## **MĚSTSKÁ ČÁST PRAHA - ČAKOVICE**

Věc: **Návrh Územního plánu hl. m. Prahy (Metropolitního plánu)**  
**Připomínky Městské části Praha-Čakovice**

**Připomínky Městské části Praha-Čakovice**

### CA/10 - Změna vedení VVN z nadzemního na podzemní

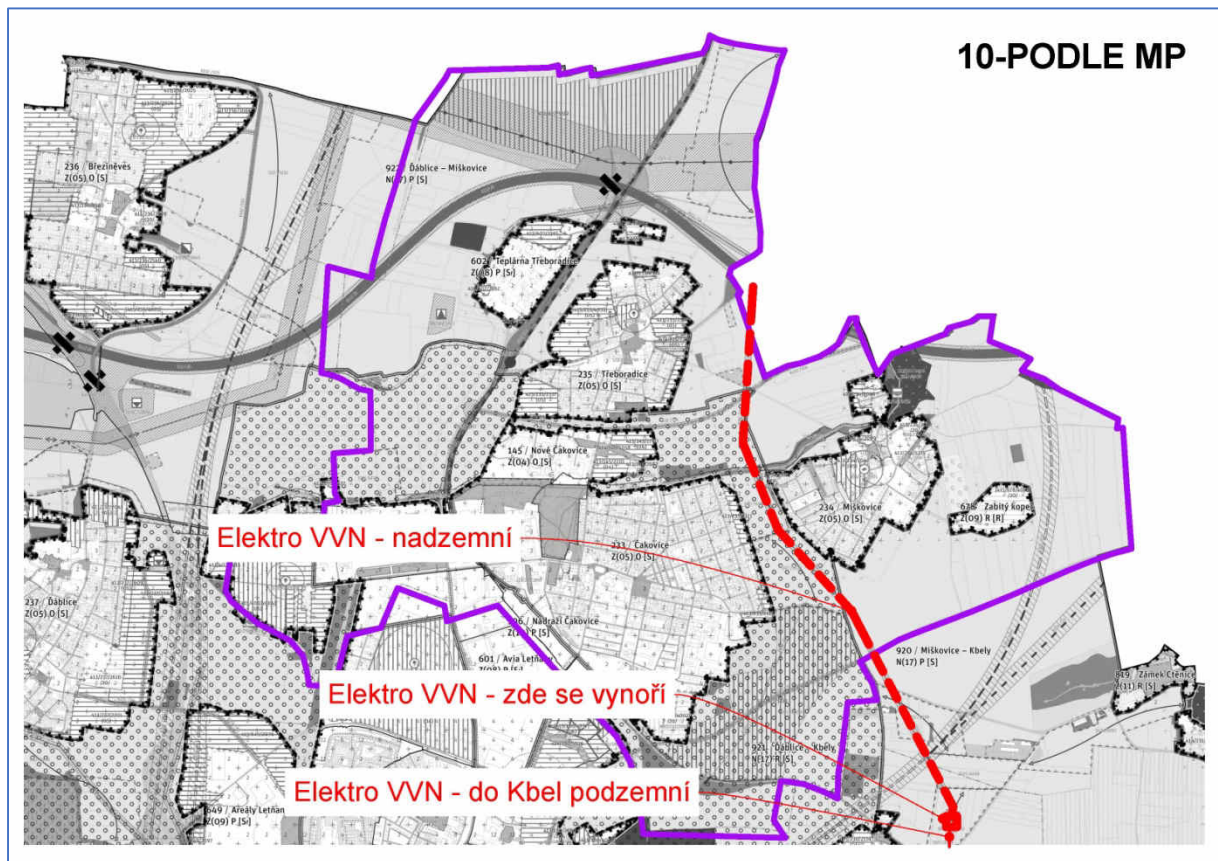
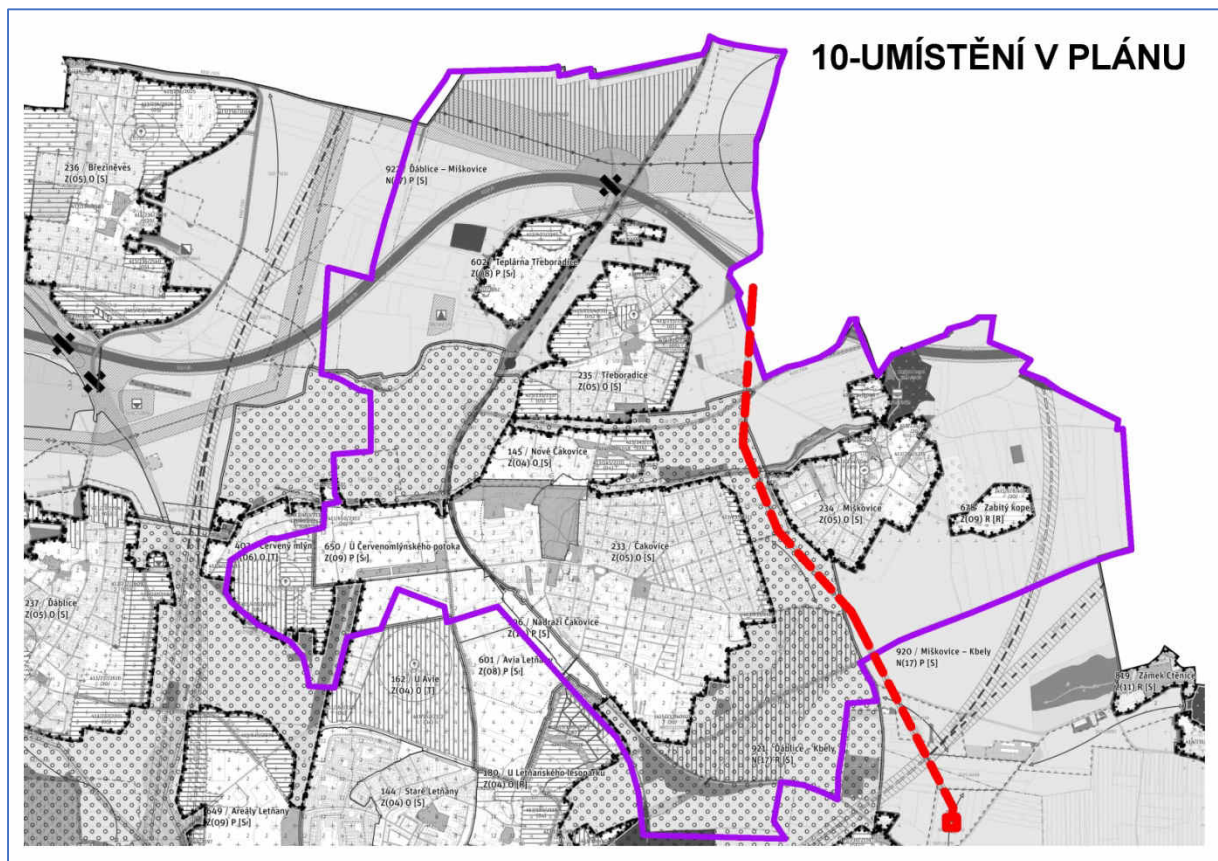
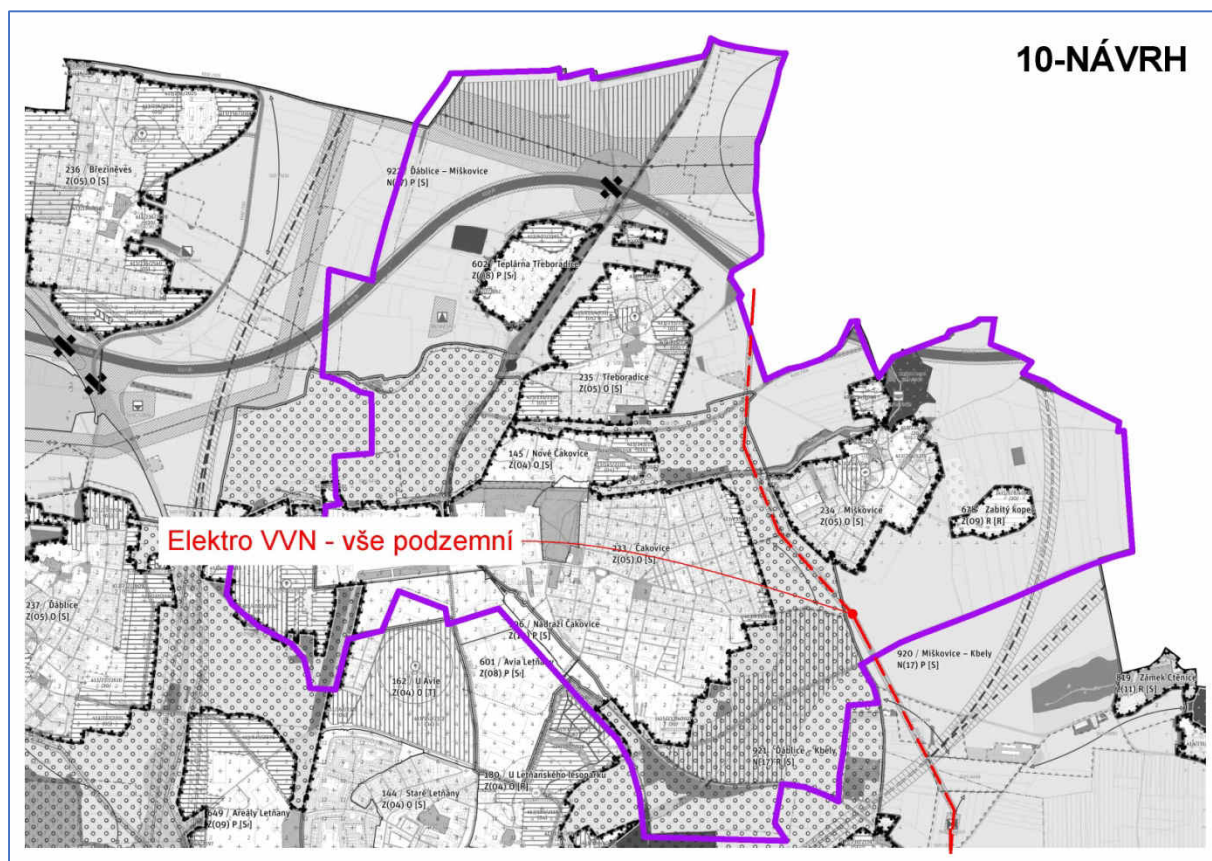
<b>Číslo připomínky</b>	CA/10
<b>Název připomínky</b>	Změna vedení VVN z nadzemního na podzemní
<b>Druh připomínky</b>	Zásadní připomínka
<b>Označení dotčené lokality</b>	920 / Miškovice - Kbely 921 / Ďáblice - Kbely 922 / Ďáblice - Miškovice
<b>Podstata připomínky</b>	Požadavek na podzemní vedení elektrické sítě (VVN)
<b>Text a zdůvodnění připomínky</b>	
<p>Městská část Praha-Čakovice požaduje, aby namísto stávajícího návrhu v Metropolitního plánu, kdy je navrženo nadzemní elektrické vedení VVN (760/-/14) mezi k.ú. Třeboradice a k.ú. Kbely, bylo elektrické vedení VVN vymezeno jakožto podzemní kabelové vedení, a to v celé trase vedení.</p> <p>Uvedený požadavek vychází ze snahy co největší ochrany vzhledu stávající krajiny. Velká část trasy VVN ze směru Třeboradice do severovýchodní části Prahy je vedena jako podzemní síť. S ohledem na rekreační účel dotčené oblasti je nežádoucí, aby ve volné krajině bylo navrženo nadzemní elektrické vedení.</p>

## CA/11 - Odstranění plochy pro recyklaci odpadu

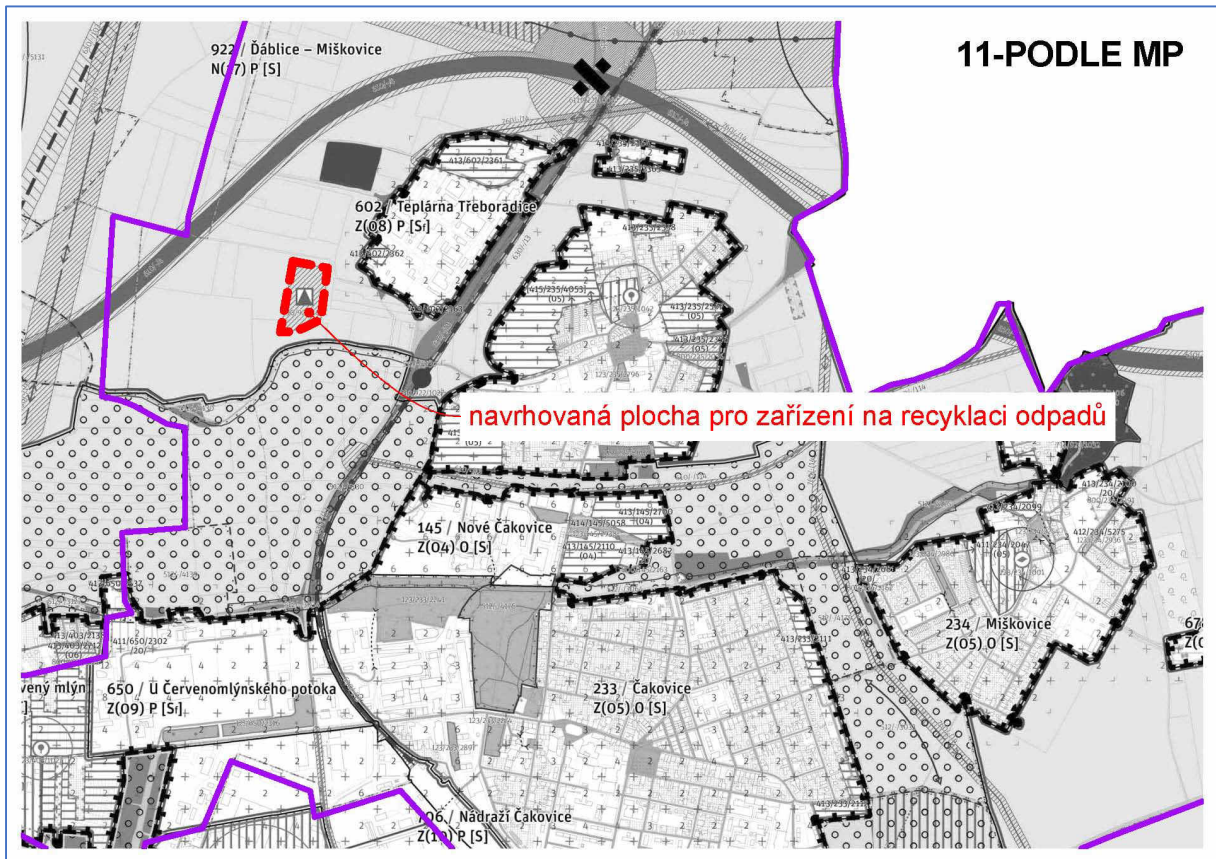
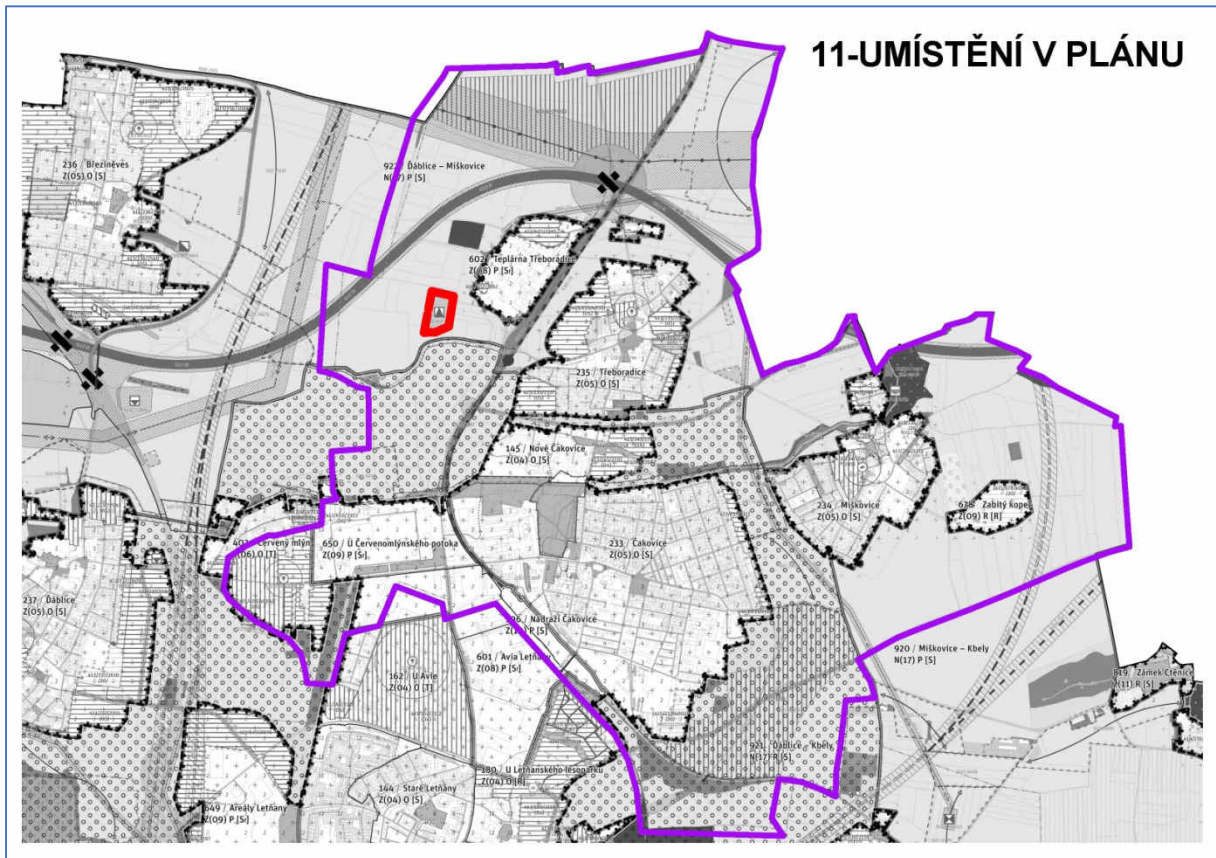
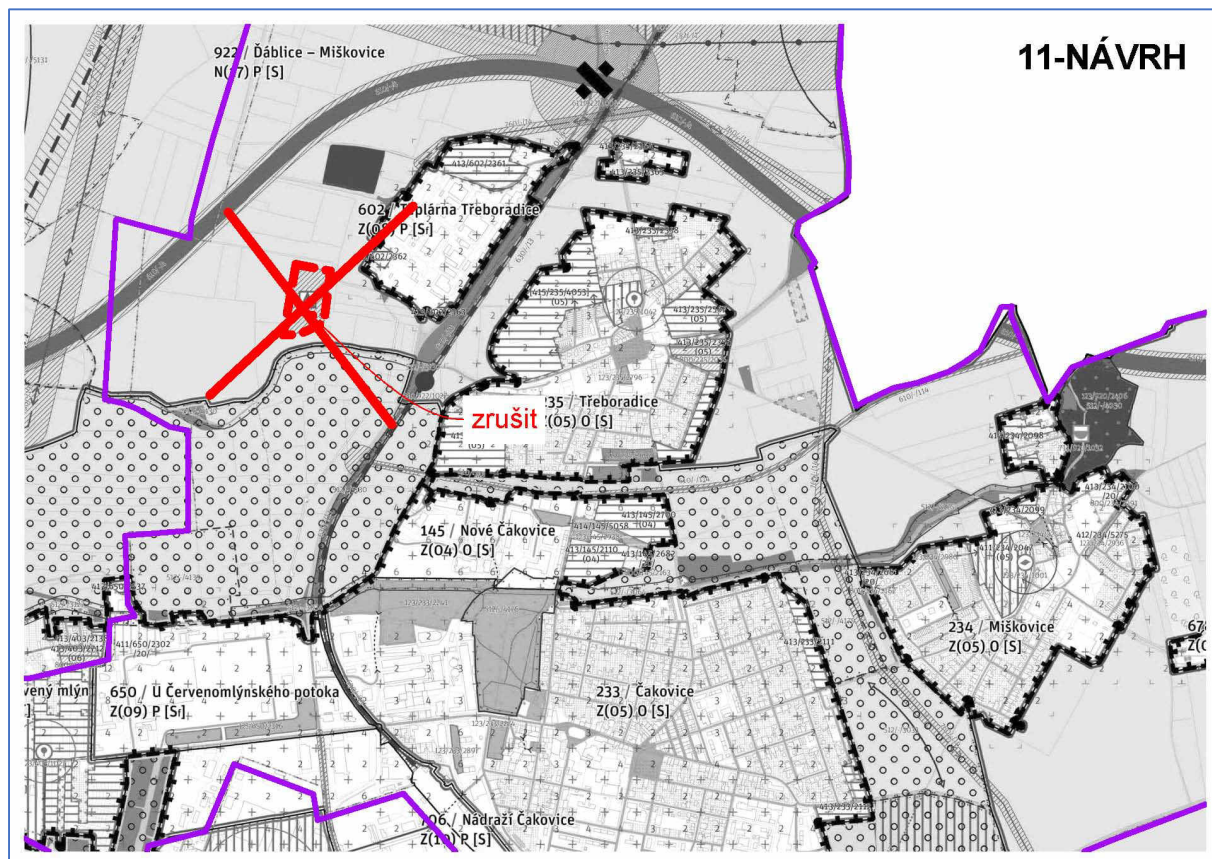
<b>Číslo připomínky</b>	CA/11
<b>Název připomínky</b>	Odstranění plochy pro recyklaci odpadu
<b>Druh připomínky</b>	Zásadní připomínka
<b>Označení dotčené lokality</b>	922 / Ďáblice - Miškovice
<b>Podstata připomínky</b>	Požadavek na vypuštění plochy na recyklaci odpadu z návrhu MP
<b>Text a zdůvodnění připomínky</b>	
<p><b>Městská část Praha-Čakovice požaduje, aby z návrhu Metropolitního plánu byla odstraněna plocha pro recyklaci odpadu (VPS 910-790/922/1011) v lokalitě 922 / Ďáblice - Miškovice.</b></p> <p>Městská část Praha-Čakovice ve spolupráci s hlavním městem Prahou pracuje na odstranění ploch určených pro recyklaci odpadu nacházející se v současném plánu jižně od areálu třeboradické teplárny. Ve stejném duchu se vyjádřilo v minulosti i Zastupitelstvo hl. m. Prahy, které v této věci přijalo usnesení, které podporuje úsilí městské části Praha-Čakovice. Důvodem snahy je maximální ochrana obyvatel před hlukovou a prachovou zátěží a dále před dalším nárůstem dopravy. V roce 2017 uvolnilo hlavní město Praha 55 mil. Kč na výkup pozemků pod stávajícími funkčními plochami. Je nežádoucí, aby nový Metropolitní plán tuto zcela zásadní snahu městské části Praha-Čakovice, podpořenou Zastupitelstvem hl. m. Prahy nezahrnul. Proto městská část Praha-Čakovice požaduje odstranění ploch pro recyklaci odpadu v této lokalitě v plném rozsahu.</p>

#### CA/12 - Zabránění rozvoje izolovaných ploch zastavěných území

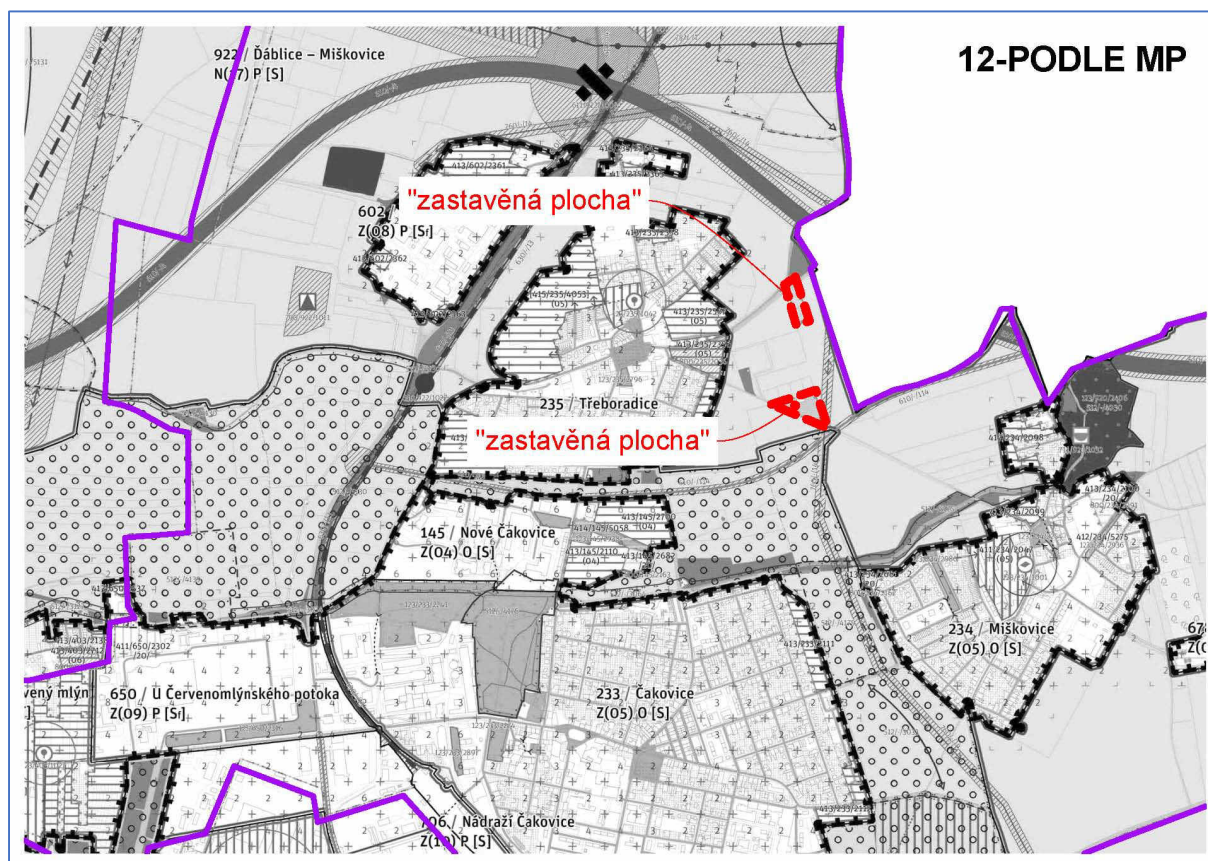
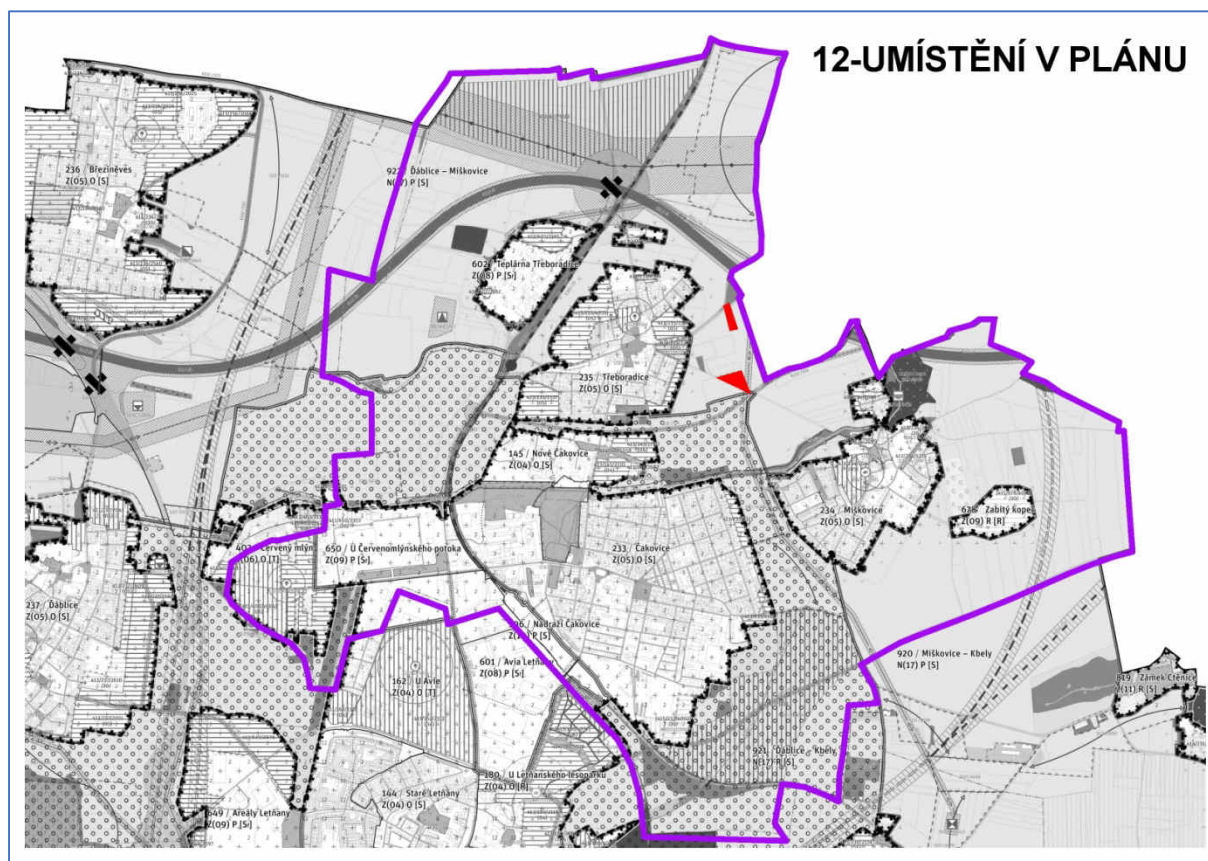
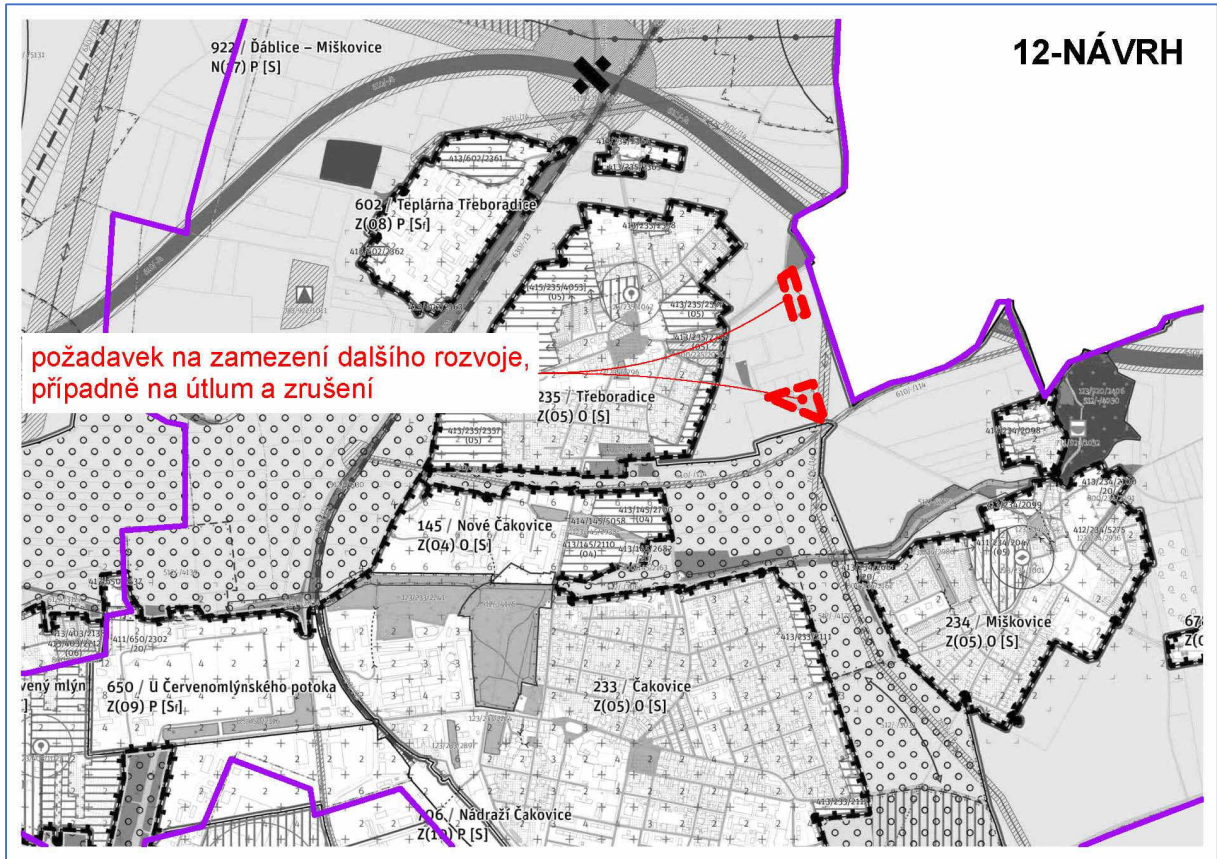
<b>Číslo připomínky</b>	CA/12
<b>Název připomínky</b>	Zabránění rozvoje izolovaných ploch zastavěných území
<b>Druh připomínky</b>	Zásadní připomínka
<b>Označení dotčené lokality</b>	922 / Ďáblice - Miškovice
<b>Podstata připomínky</b>	Požadavek na zabránění rozvoje izolovaných (ostrovních) ploch zastavěného území
<b>Text a zdůvodnění připomínky</b>	
<p><b>Městská část Praha-Čakovice požaduje, aby návrh Metropolitního plánu dále neumožnil další rozvoj nekonceptně vzniklých zastavěných ploch ve volné krajině a naopak znemožnil jakoukoliv další stavební činnost v těchto lokalitách.</b></p> <p>V minulosti vznikly na k.ú. Třeboradice dvě izolované (ostrovní lokality) dnes zastavěné území. Tyto lokality jsou z hlediska funkce a interakce zcela nekompatibilní se svým okolím. Není v zájmu dalšího rozvoje městské části, aby byla v těchto lokalitách jakkoliv umožněna jakákoliv další stavební činnost. Současný územní plán tato území definuje jako nezastavitelná. Záměrem městské části je tuto skutečnost zachovat v plné rozsahu. Jedná se o pozemky v lokalitě 922 / Ďáblice - Miškovice, konkrétně jde o pozemky parc. č. 470/1, 470/2, 472/1, 472/3, 473/4, 473/5, vše v k.ú. Třeboradice, obec Praha.</p>
